Projet d'agrandissement du lieu d'enfouissement technique de Mont-Laurier par la Régie intermunicipale des déchets de la Lièvre

Étape de recevabilité et de réponses aux questions du
ministère

Cinquième série de questions et commentaires (QC5-1 à
QC5-8)

Octobre 2024

Figure QC5-7 – Estimation des surfaces d’andain de compostage présentes au site de la RIDL

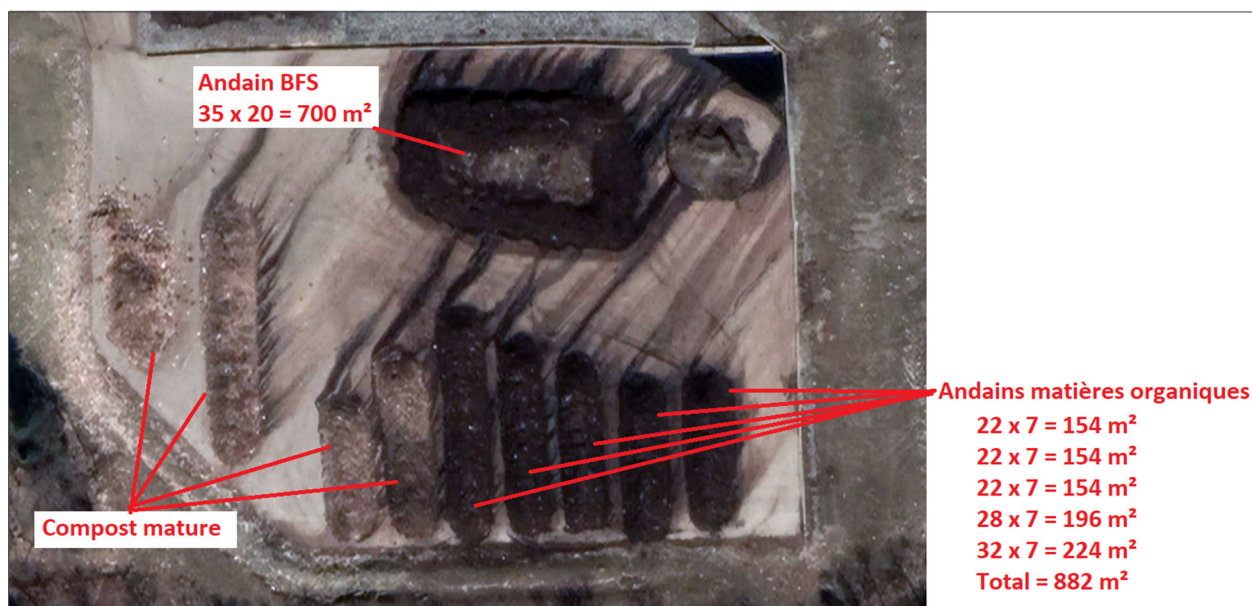
QC5-7 En réponse à la question **QC4-7 a**, la description bonifiée des opérations de compostage permet de constater que 7 andains de matières organiques et 1 andain de boues de fosses septiques, de 225 m² chacun, sont considérés dans la modélisation de façon constante tout au long de l'année. Alors que tester la pire situation de façon constante sur l'ensemble de l'année est convenable, les renseignements fournis ne permettent pas de confirmer que ce scénario représente bien le pire cas : les dimensions de l'andain de boues de fosses septiques semblent sous-estimées par comparaison avec le volume de 4 564 m³ traité annuellement (tableau « Émissions d'odeurs associées à la réception des boues de fosses septiques », annexe F), ainsi qu'à partir des images satellites disponibles (par exemple sur la carte « Localisation des sources d'émission » de l'annexe E). Puisque les émissions d'odeurs dépendent de la surface occupée par l'andain, l'initiateur doit justifier les dimensions de l'andain de compostage des boues de fosses septiques considérées dans son scénario de modélisation, et corriger le tout si nécessaire.

Réponse QC5-7 Les boues de fosses septiques brutes reçues au site totalisent un volume de 4 564 m³. Celles-ci sont pressées afin d'en augmenter la siccité avant d'être traitées par compostage. En portant la siccité de 3% à 30% environ (valeurs approximatives pour fins de discussion), le volume des boues est réduit de 4 564 m³ à 456 m³ environ, ce qui est cohérent avec la dimension de la pile dédiée sur la plateforme de compostage.

Par ailleurs à des fins d'optimisation du modèle nous avons vérifié les dimensions des andains. Ci-dessous une photo aérienne montrant les andains en place au site :

- Les andains de compost mature ne sont pas une source d'odeurs;
- Les andains de compost en traitement totalisent 882 m², ce qui est inférieur aux superficies modélisées ($4 \times 225 \text{ m}^2 = 900 \text{ m}^2$), le modèle est donc réaliste;
- L'andain de BFS mesure 700 m², la source correspondante dans le modèle de dispersion a été agrandie pour représenter cette dimension (CPST_BFS).
